REGIONE LIGURIA

Settore Ecosistema Costiero e Acque

OGGETTO: **S1023** - Verifica di assoggettabilità alla VIA per il progetto di impianto eolico, denominato “Strinate”, sito in Comune di Calice Ligure, costituito da n° 1 aerogeneratore della potenza complessiva di 2,7 MW e opere di adeguamento rete elettrica MT nei comuni di Calice Ligure, Rialto e Finale Ligure (SV).
Proponente: Elettrostudio Srl, Venezia
Avvio fase di completezza ex art. 19 comma 2 del D. Lgs. n° 152/2006. RISCONTRO.

Figura 1: localizzazione area di intervento rispetto ai corpi idrici significativi tipizzati in base al PTA e con evidenza delle concessioni di derivazione come da DB regionale alla data del 18/11/2024

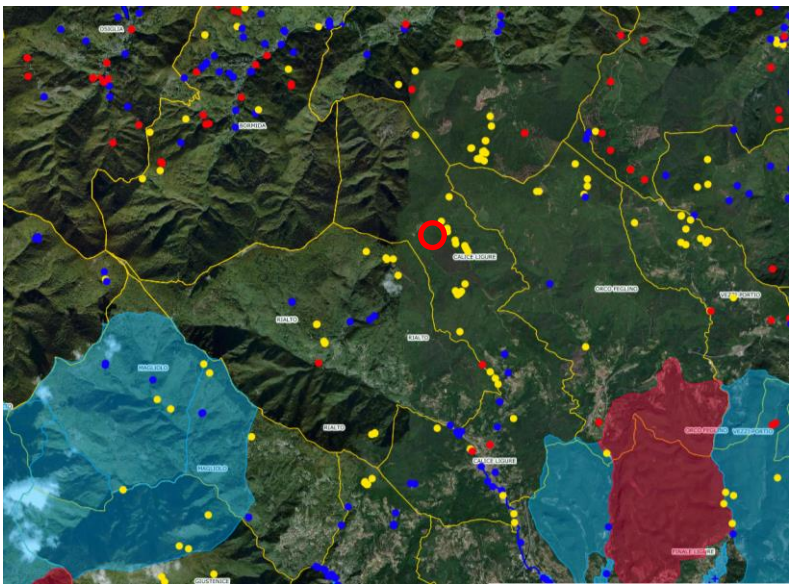
Nella successiva figura 1 viene rappresentata l’area di intervento rispetto ai corpi idrici caratterizzati nel citato PTA e sono evidenziate le derivazioni concessionate, non solo ad uso potabile, come risultano da database regionale alla data del 18/11/2024.

Pur evidenziando che la localizzazione sia dell'area relativa alla piazzola di installazione dell'aerogeneratore sia della nuova viabilità di accesso non interessa direttamente corpi idrici superficiali o sotterranei individuati nel PTA, si segnala che nella zona sono presenti alcune derivazioni idriche, ad uso potabile, che, in base al database regionale, sono definite "in istruttoria" al fine del rinnovo della concessione, quindi potenzialmente utilizzabili.

In conclusione, si chiede, quindi, che nella documentazione venga inserito un paragrafo di approfondimento in merito a tale aspetto, e quindi si chiede che la documentazione venga integrata con una valutazione circa le eventuali interferenze con le opere di derivazione di acqua presenti nella zona dell'intervento, comprendendo, nella "zona di intervento" non soltanto la piazzola di installazione dell'aerogeneratore, ma anche la nuova viabilità d'accesso e le eventuali varianti/adeguamenti della rete di connessione elettrica. La verifica deve essere effettuata raffrontando il progetto georiferito con il livello GIS della Regione Liguria relativo alle derivazioni fruibile e scaricabile gratuitamente attraverso il portale ambientale regionale https://geoportal.regione.liguria.it/.
